СТОЛИЧНА ОБЩИНА

Изх. № 2600 - 6186 (4) / 17.102011г.

**ДО УЧАСТНИЦИ
ЗАКУПИЛИ ДОКУМЕНТАЦИЯ
ЗА УЧАСТИЕ В ОТКРИТА ПРОЦЕДУРА
ЗА ИЗБОР НА ИЗПЪЛНИТЕЛ ЗА
„Проектиране и строителство на инсталация
за биологично третиране на площадка в „Хан Богров”**

Относно: Обществена поръчка за: ”Проектиране и строителство на инсталация за биологично третиране на площадка в „Хан Богров” във връзка с изпълнение на Проект №DIR-592113-1-9 - “Интегрирана система от съоръжения за третиране на битовите отпадъци на Столична община”, съфинансиран от оперативна програма „Околна среда 2007-2013.”, съгласно Договор № DIR-592113-C001/27.07.2011г.- Открита с Решение на Кмета на Столична община – РД-09-03-111/ от 20.09.2011г., публикувана на страницата на АОП под № 00087-2011-0089 и в Държавен вестник под № 11 от 26.09.2011г.

Приложение 1 - радиационния фон

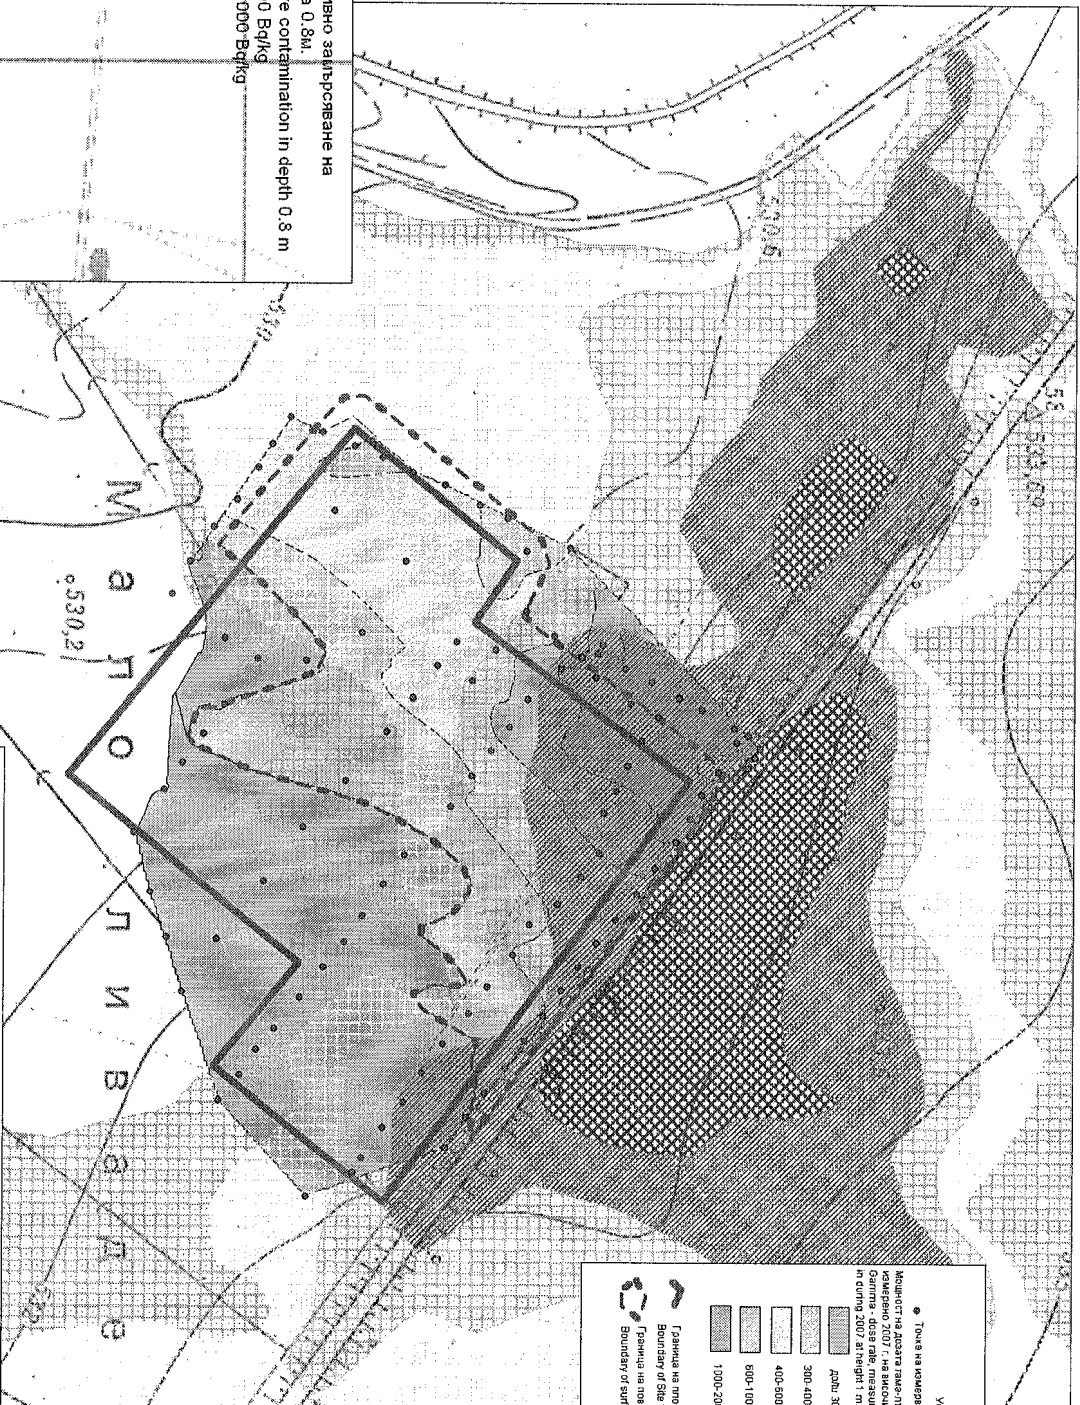
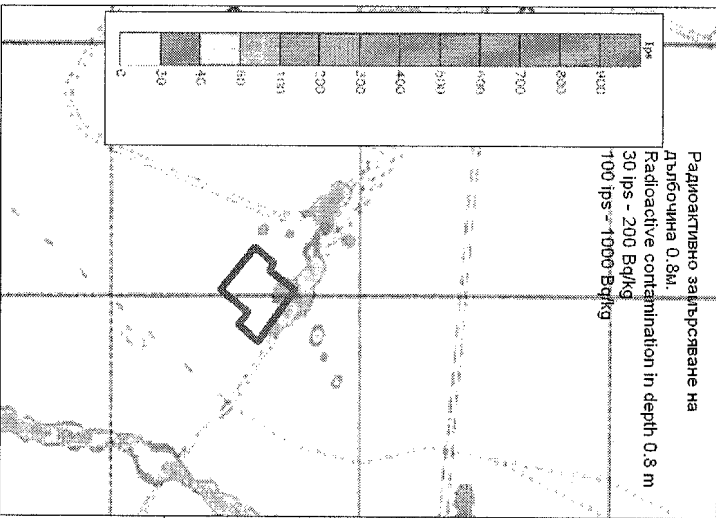
- 1.1. на каква база участниците в обществената поръчка следва да дадат предварителна оценка на работите по обеззаразяване на площадката?
 - какво е потенциалното радиоактивно замърсяване?
 - Какво е количеството на замърсената почва, която следва да се обезвреди?
 - Кои мерки по отношение на здравето и безопасността следва и въздействието върху околната среда вече са координирани с компетентните органи?

Отговор 1: Количествата, които участниците трябва да предвидят за изземване и транспортиране на замърсения с радиоактивни земни маси, участък от площадка „Хан Богров”, възлизат на около 43 000-45 000м³. Дълбочината на която се намират замърсените земни маси е от 0.50м. до 1м. Мощността на радиационния фон на замърсения участък е даден в Приложение 1, към настоящото писмо. Предвидено е тези количества да бъдат иззети от площадката и транспортирани до хвостохранилище „Бухово”, като окончателното разрешаване на тези дейности ще бъде получено след изготвянето на работен проект от избрания Изпълнител по настоящата процедура, съдържащ в част „Вертикална планировка”, разработка за изземване и транспортиране на радиоактивни замърсени земни маси, която трябва да е разработена в съответствие с всички нормативни изисквания. Всички разходи и мероприятия свързани с изкопните работи на този участък и мероприятията за саниране на площадката ще са ангажимент и за сметка на избрания Изпълнител по настоящата обществена поръчка.
